改善箇所説明図

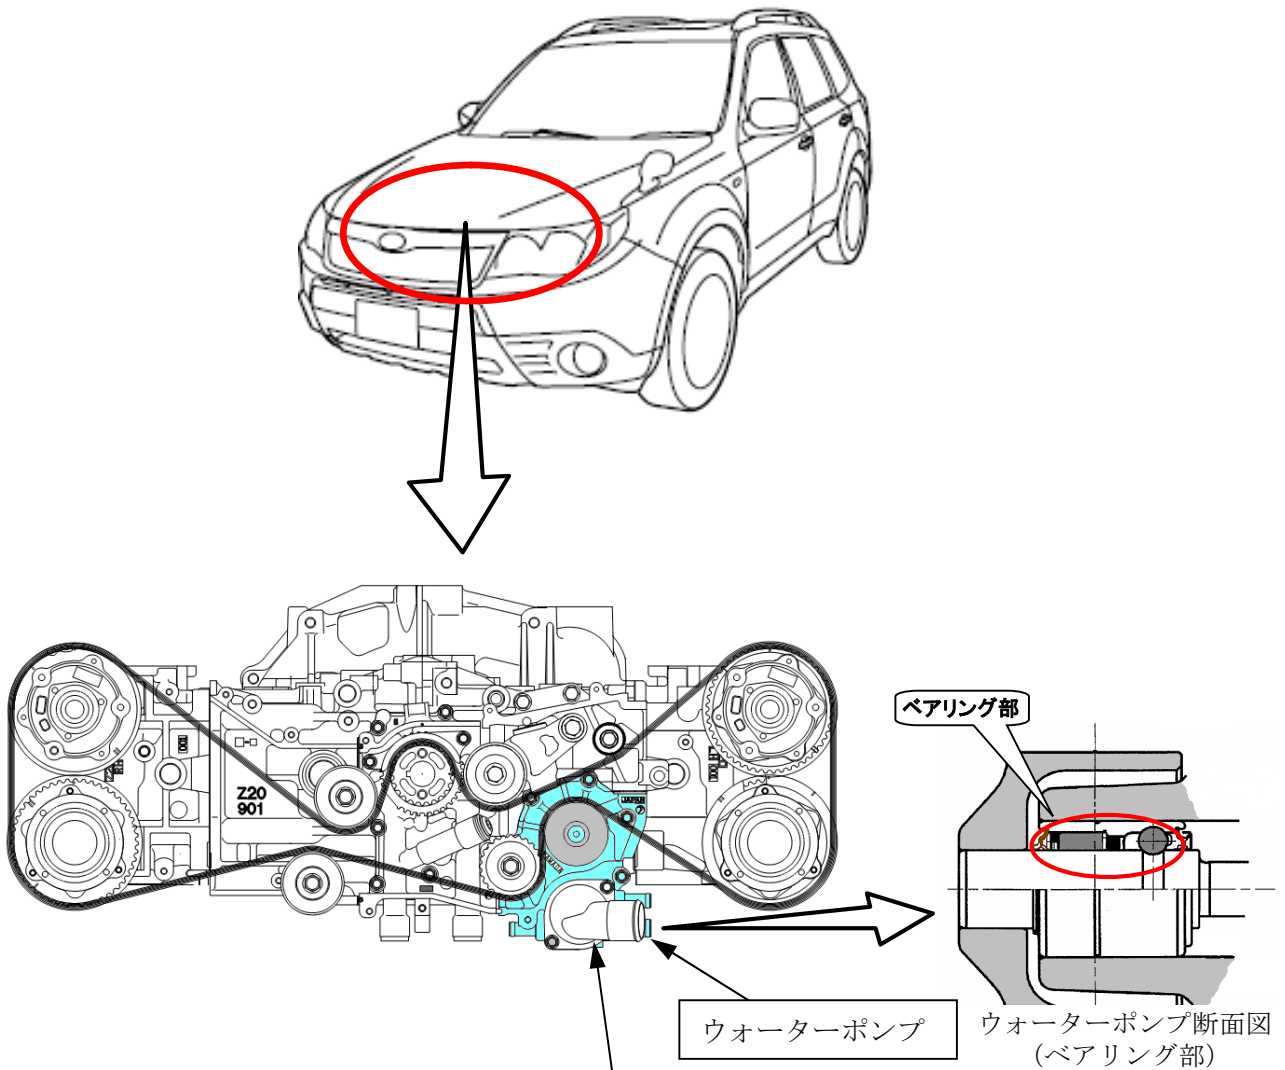
基準不適合発生箇所

エンジンのウォーターポンプにおいて、ベアリング部の組付隙間が小さいため、ベアリングが破損し、ウォーターポンプが機能しなくなる場合がある。そのため、タイミングベルトが損傷し、そのまま使用を続けると、エンジンが停止して再始動できなくなるおそれがある。

改善内容

全車両、ウォーターポンプを対策品に交換する。

識別

車台番号打刻位置の左側に黄色ペイントを塗布する。
